改善箇所説明図

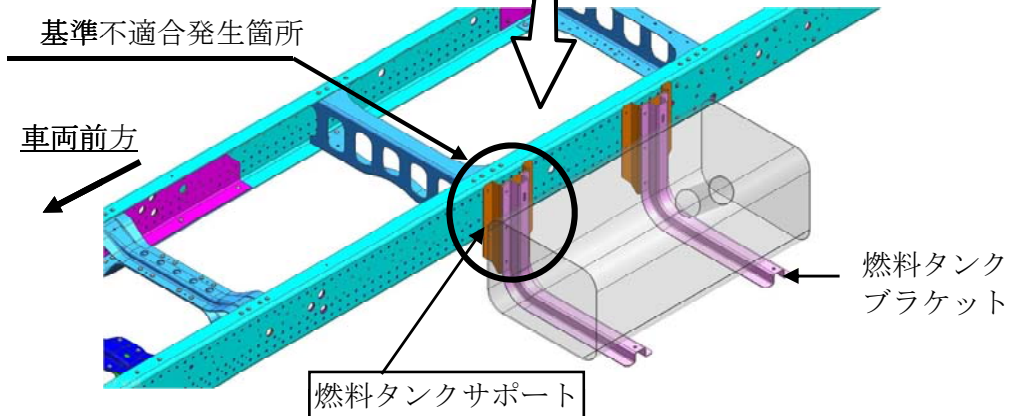
改善前	改善後
燃料タンクサポート 亀裂 ※板厚4.5mm 	補強 ※板厚6mm

燃料タンク取付部において、燃料タンクサポートの強度が不足しているため、走行中の車両振動により、当該サポートに亀裂が入るものがある。そのため、そのままの状態で使用を続けると、亀裂が進行し、最悪の場合、燃料タンクが脱落するおそれがある。

改善の内容： 全車両、燃料タンクサポートを対策品と交換する。
